LINEA AV/AC TORINO – VENEZIA Tratta VERONA – PADOVA

IV04 – CAVALCAFERROVIA AL km 13+241,14

RELAZIONE CONFRONTO PD/PE

Figura 1: Inclusioni rigide

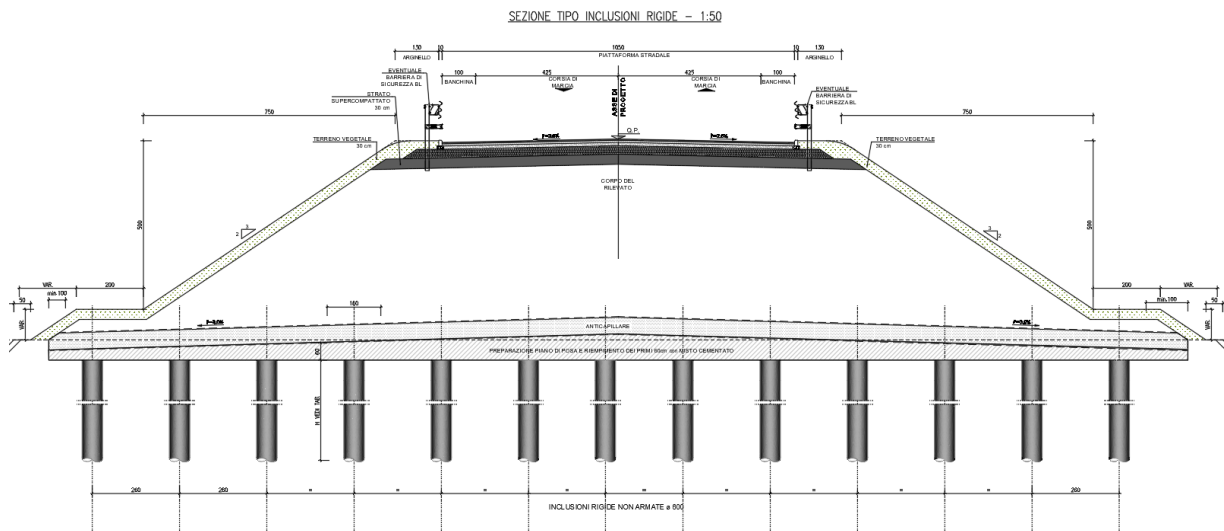
- D.43 Riportare sull'elaborato grafico le colonne in ghiaia da realizzarsi alla base dei rilevati di approccio al cavalcaferrovia, in modo da valutare le eventuali interferenze con le fondazioni delle spalle. Integrare.
- D.44 Inserire la distanza tra asse binario e pila. Integrare.

Per garantire i requisiti prestazionali dei rilevati stradali sono state previste in prossimità della Spalla A e della Spalla B delle inclusioni rigide non armate.

Le inclusioni saranno costituite da elementi colonnari $\Phi 600$ in calcestruzzo C25/30, avranno una lunghezza generalmente di 2-3 m ed un interasse di 2.6 m nelle direzioni trasversale e longitudinale alla strada.

Figura 3: Sezione trasversale PE

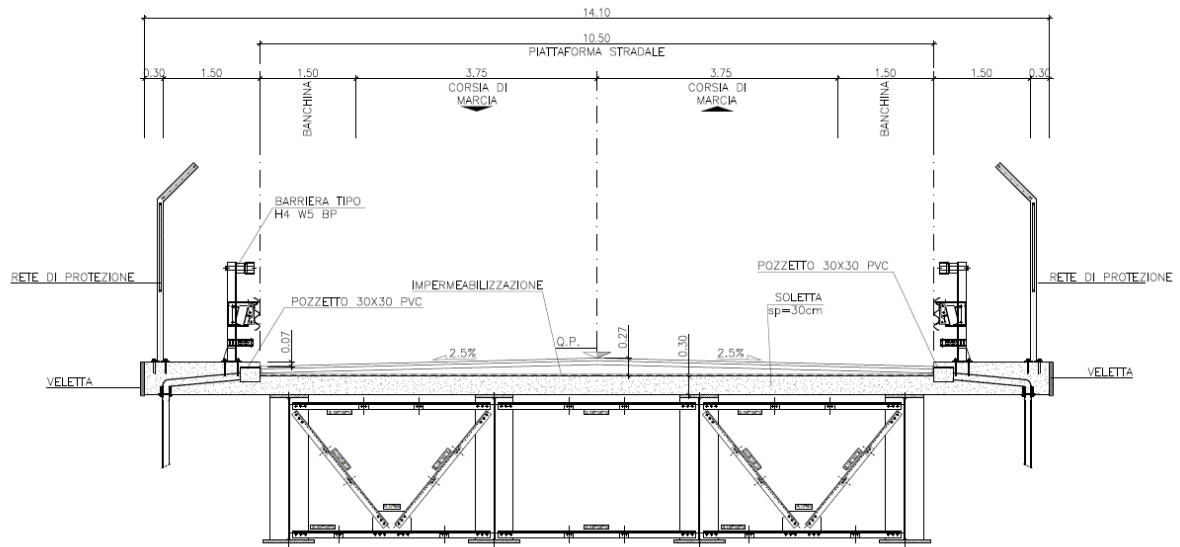
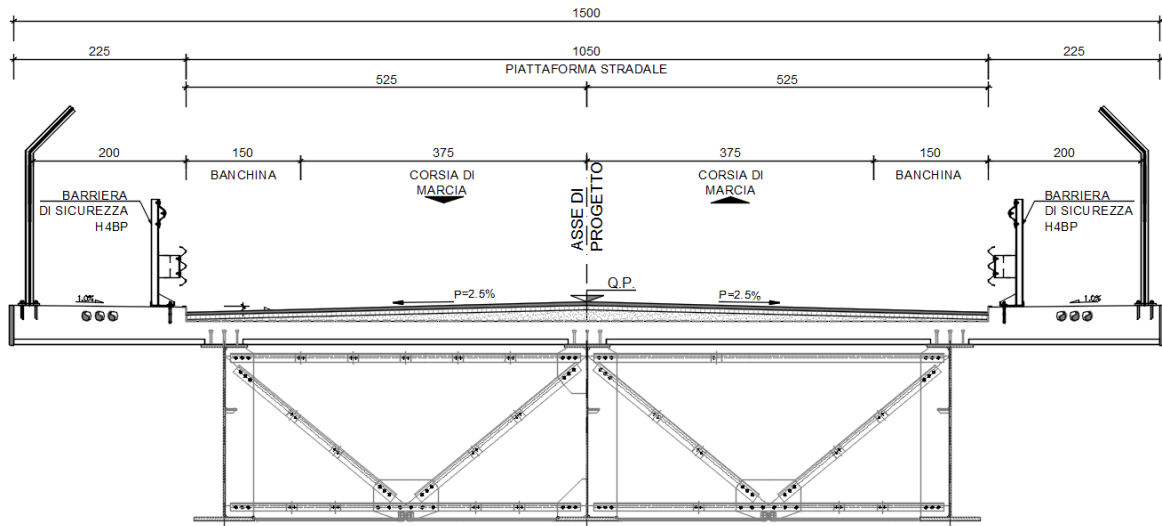
- D.7 In merito alle barriere di sicurezza su cavalcavia, vengono ipotizzate barriere del tipo BP H4b W5, non compatibile con la distanza disponibile a tergo. Correggere.

In accordo con il p.to D.7 dell'istruttoria IN0D-RV-0000000563, nel Progetto Esecutivo le barriere sono state modificate e previste pari a delle Bordo Ponte classe H4 W3 ($WN \leq 1.0$ m); l'impalcato è stato inoltre allargato di 90 cm portando la larghezza sull'opera da 14.10 m a 15.0 m.

Figura 5: Carpenteria pila PE

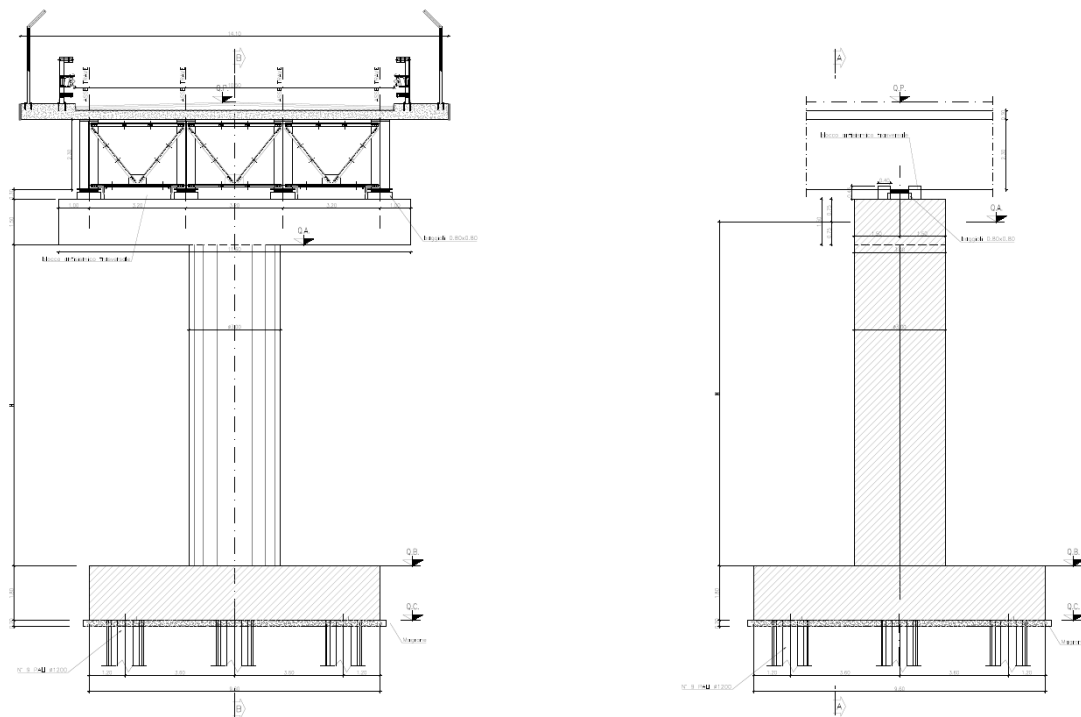
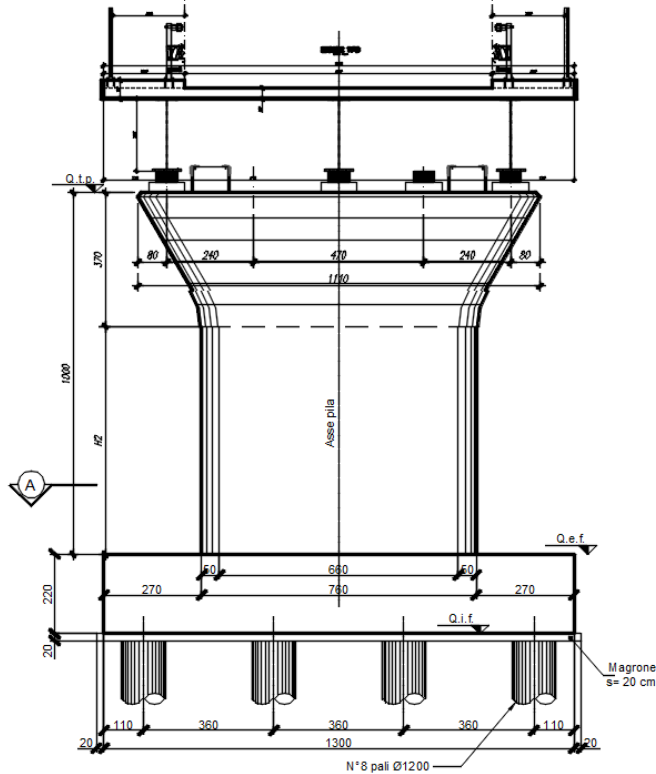
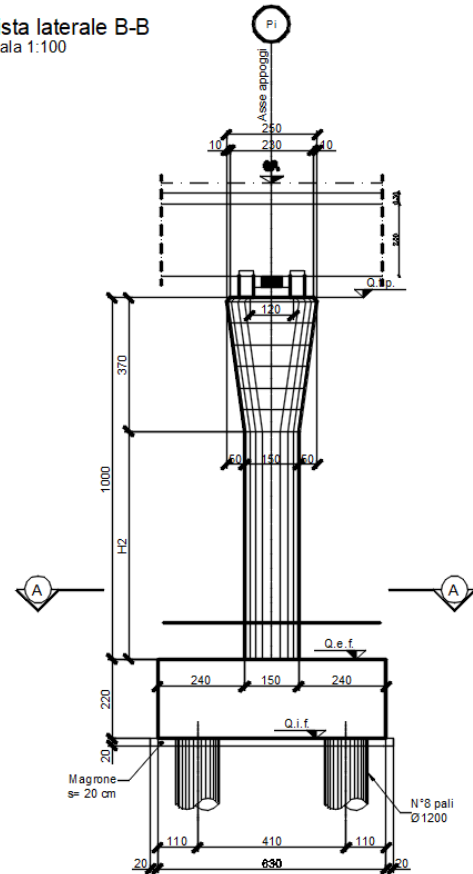
D.52 Lo spessore del pulvino non sembra adeguato, si chiede nella fase successiva di progettazione di aumentare lo spessore del pulvino nella sezione di attacco con la pila. Correggere.

La soluzione presente nel PD costringe, all'atto dell'esecuzione della carpenteria, di interrompere il getto delle pile e prevedere la cassetta del pulvino in testa.

La soluzione proposta nel PE semplifica le lavorazioni in cantiere realizzando tutte le pile del lotto in oggetto con un fusto costante, di altezza variabile in funzione dell'altezza della pila ed un ingrosso in sommità costante per tutte le pile.

Figura 6: Sezione impalcato PE

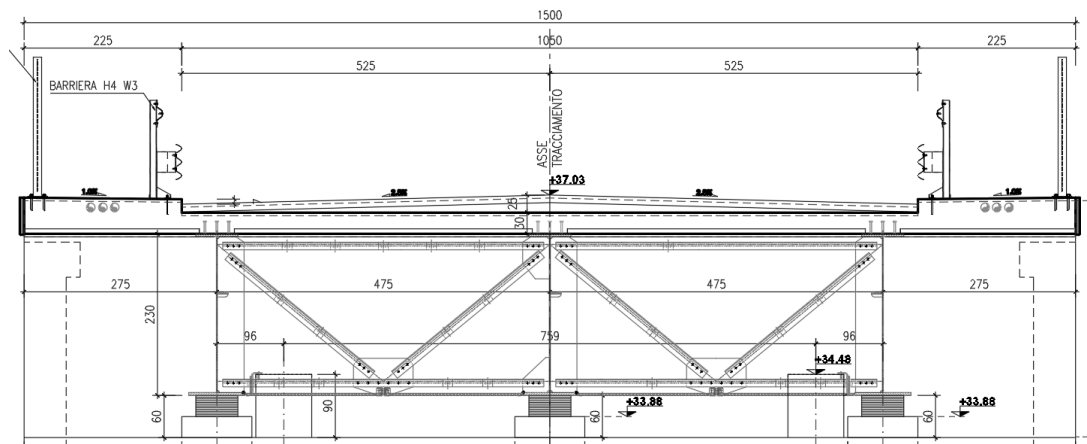
Nel caso in esame la soluzione del PD a 4 travi non trova giustificazioni statiche per una larghezza di impalcato di 15.0m.

La sezione in carpenteria metallica è stata ottimizzata migliorata in funzione della larghezza della pavimentazione stradale superiore.
